PER UN PNIEC PER LA TRANSIZIONE

WWF ITALIA - NOVEMBRE 2023

PER UN PNIEC PER LA TRANSIZIONE: IL REPORT DEL WWF

Figura 28 Piano di Sviluppo 2023 di Terna: Overview nuovi interventi e incrementi capacità di trasporto (GW)

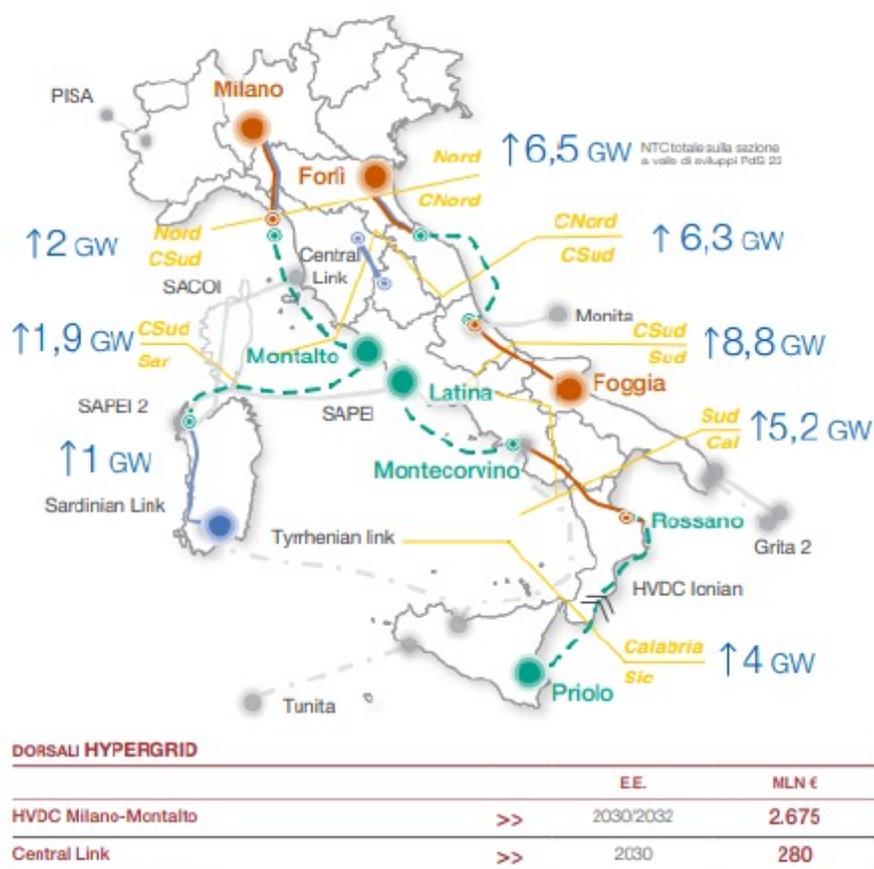
In relazione alle reti elettriche, come emerge dalla Figura 28 (p. 130), la proposta di aggiornamento del PNIEC rimanda per gran parte al Piano di Sviluppo 2023 elaborato da Terna¹⁸ ("**PDS 2023**"), aderendo alle prospettive relative ai nuovi interventi e agli incrementi di capacità di trasporto.

Il PNIEC 2023, così come previsto nel PDS 2023, riserva un ruolo strategico alle c.d. **Hypergrid** (5 nuove dorsali), tecnologie di trasmissione dell'energia in corrente continua (HVDC, High Voltage Direct Current), che dovrebbero essere indispensabili per raggiungere gli obiettivi di transizione e sicurezza energetica raddoppiando le capacità di scambio tra diverse zone del mercato. molta attenzione è poi dedicata al tema del miglioramento della sicurezza e all'incremento della resilienza delle reti, anche in connessione con gli impatti dei cambiamenti climatici (una descrizione del ventaglio di misure - attive e passive - previste per incrementare la resilienza è riportata a p. 263 s.). Tra gli aspetti condivisibili si riscontra, inoltre, il miglioramento dell'interconnessione con le reti europee per compensare il ricorso a fonti rinnovabili discontinue (es. p. 65), previsto anche nel PDS 2023.
